Mission régionale d'autorité environnementale

## **AVIS DÉLIBÉRÉ**

**PROJET D'IMPLANTATION D'UNE CENTRALE PHOTOVOLTAÏQUE AU SOL**

**commune de SPAY (72)**

#### Plan d'implantation du projet

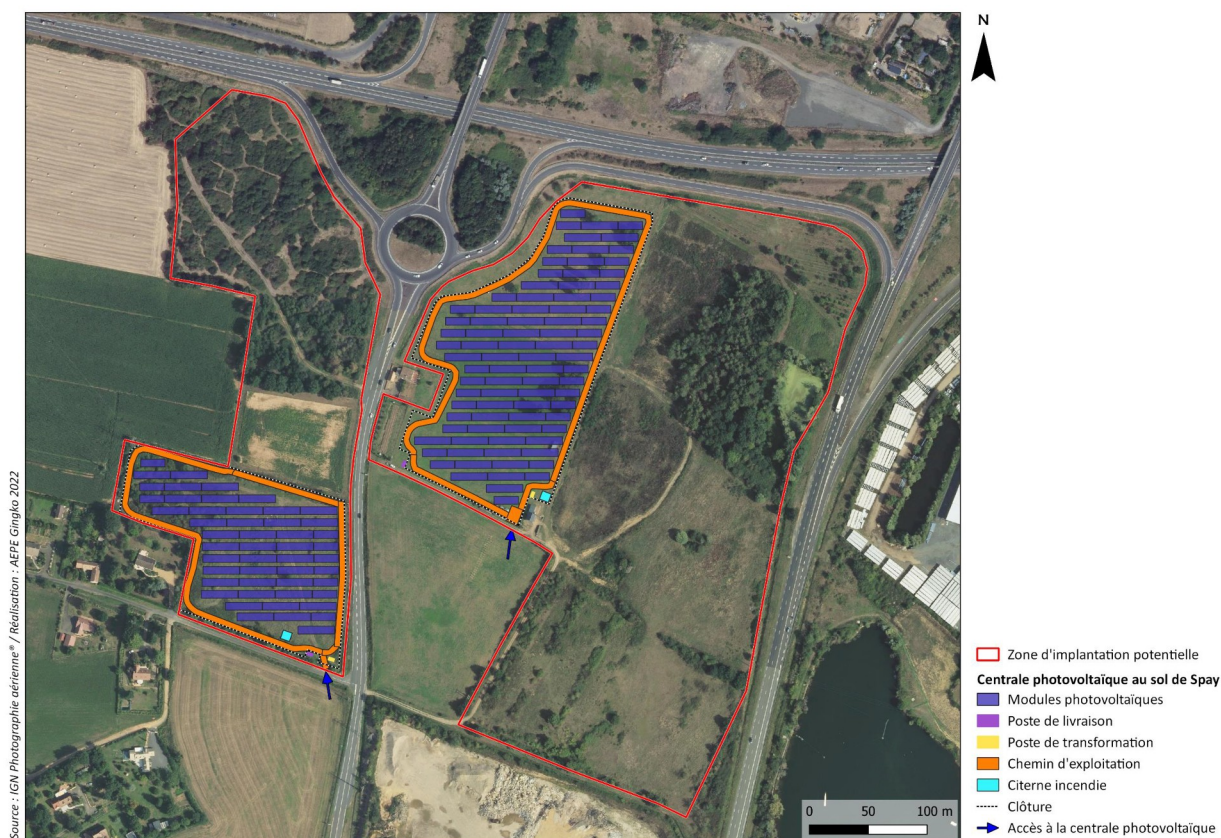
- le plan d'implantation du projet proposé en page 172 de l'étude d'impact comporte dans son périmètre la parcelle cultivée pourtant exclue de celui-ci dans l'étude des variantes.

- *de confirmer l'absence d'atteinte à des milieux naturels issus d'une mesure de compensation réalisée dans le cadre d'un autre projet ;*
- *de reconsidérer le périmètre du projet en intégrant dans l'étude d'impact le ou les tracé(s) envisagé(s) du raccordement au poste source, les capacités dudit poste et une analyse des impacts attendus ;*
- *de réinterroger le besoin de solliciter une dérogation pour destruction d'habitat et d'espèces protégées en application de l'article L.411-1 du code de l'environnement ;*
- *de justifier les garanties prises pour assurer la pérennité des mesures compensatoires proposées.*
